東海第二発電所

設計及び工事計画変更認可申請書

補足説明資料

# 原子炉補機冷却系熱交換器及び原子炉冷却材浄化系非再生熱交換器 の要目表における伝熱面積の変更

図1 RCW熱交換器の伝熱面積 (公称値) の設定方法

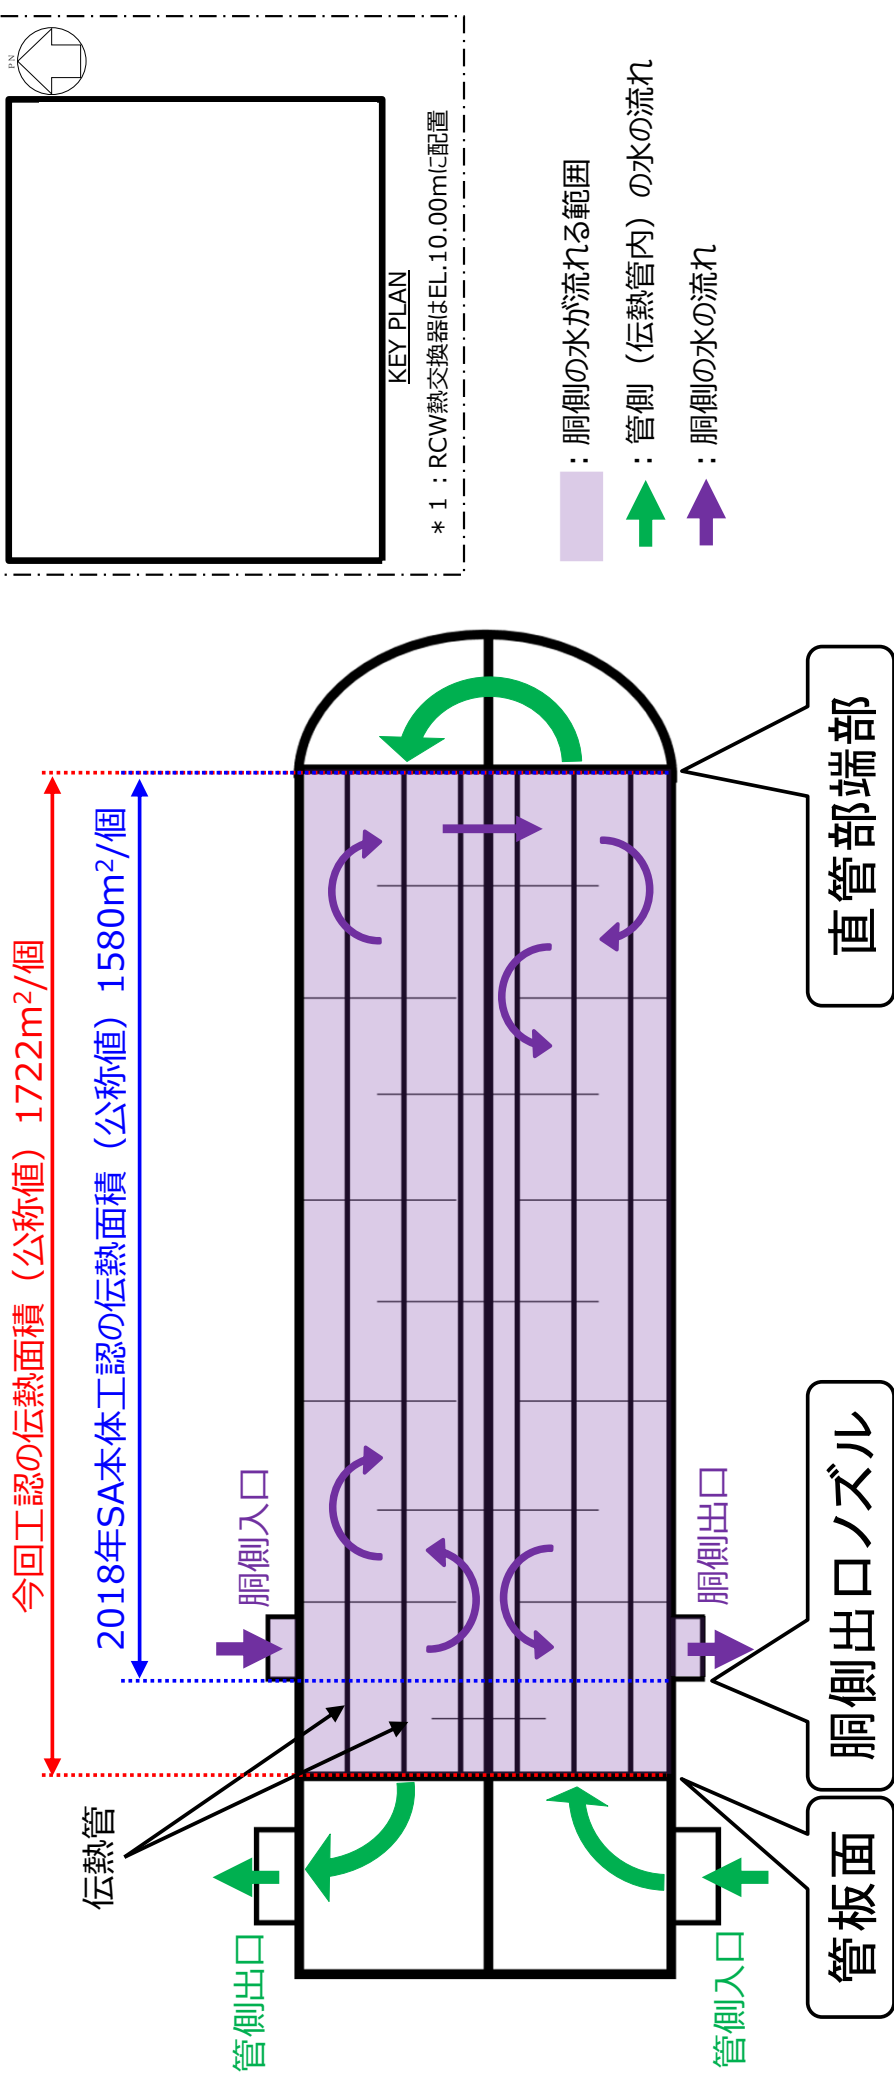
- ◆ 2018年SA本体工認では、建設時工認を踏襲して、保守的に胴側出口ノズルの位置から直管部端部までの伝熱面積を伝熱面積 (公称値) としていた。
- ◆ 今回工認では、他プラント及び2018年SA本体工認時の残留熱除去系熱交換器の伝熱面積 (公称値) の算出方法に合わせて、伝熱管接液部の全表面積を伝熱面積 (公称値) とする。熱交換器の胴側管板面と出口ノズル間においても流れが生じており伝熱性能は同等であることから、伝熱面積として期待できる。

図2 CUW非再生熱交換器の伝熱面積 (公称値) の設定方法

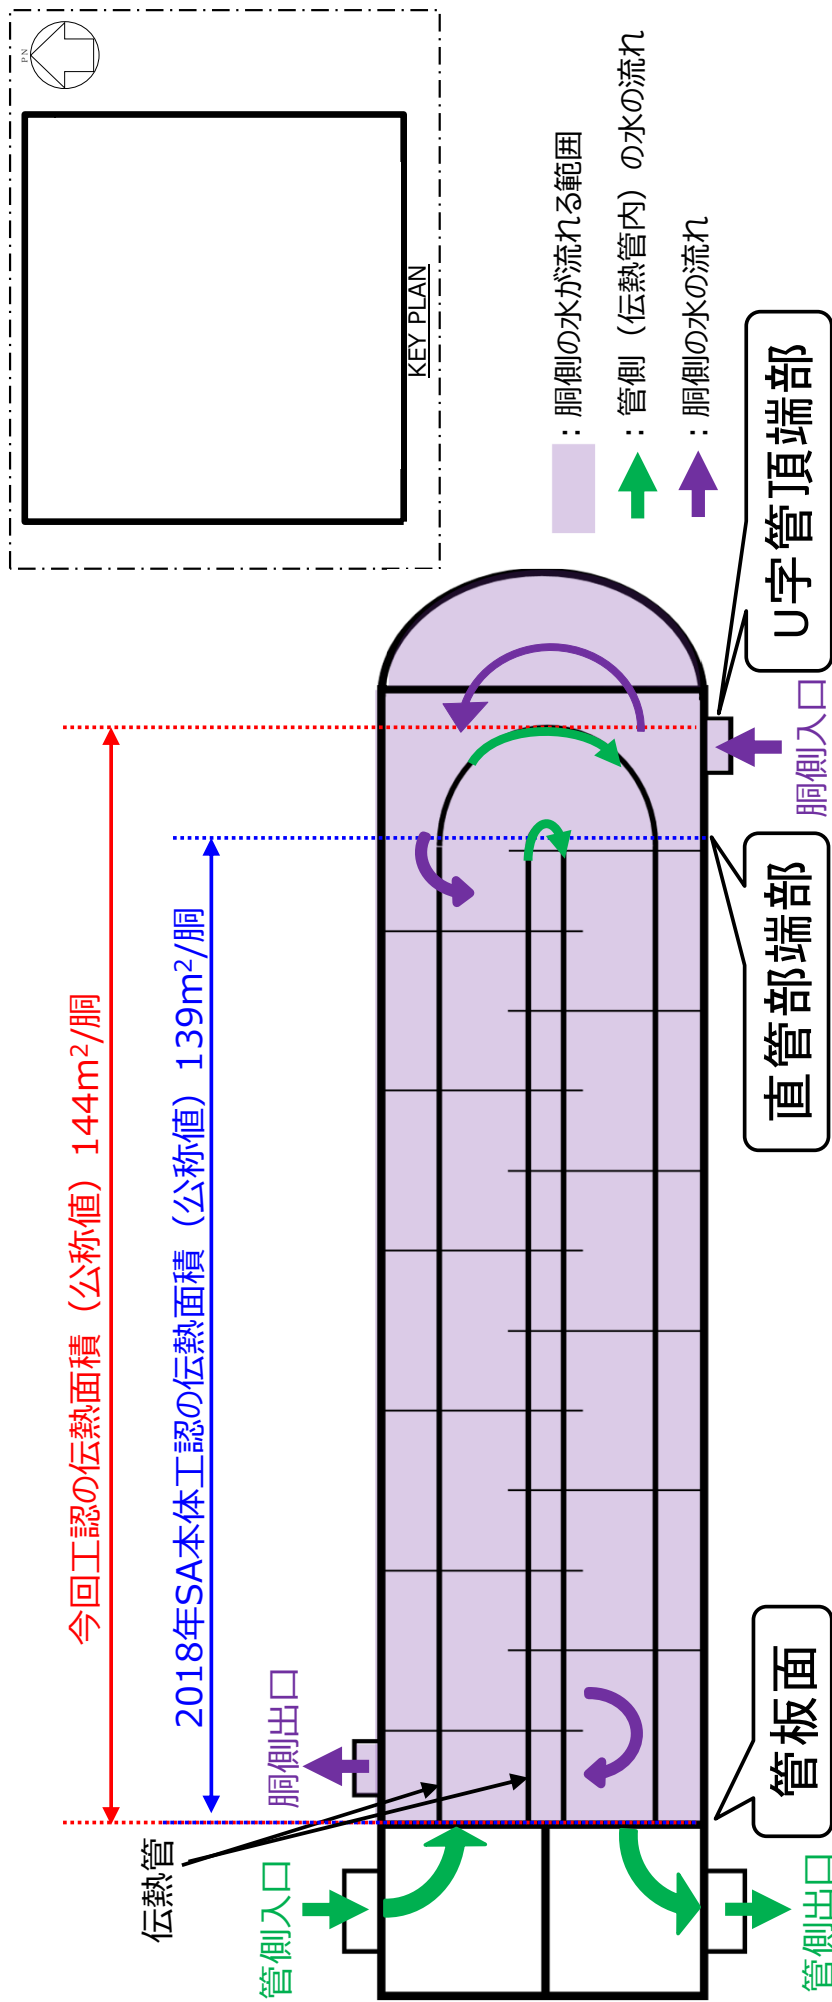
- ◆ 2018年SA本社工認では、建設時工認を踏襲して、保守的に**管板面の位置から直管部端部 (U字管除く。)**までの**伝熱管表面積**を伝熱面積 (公称値) としていた。
- ◆ 今回工認では、他プラント及び2018年SA本社工認時の残留熱除去系熱交換器の伝熱面積 (公称値) の算出方法に合わせて、**伝熱管接液部の全表面積**を伝熱面積 (公称値) とする。U字管部においても流れが生じており直管部とU字管部の伝熱性能は同等であることから、伝熱面積として期待できる。
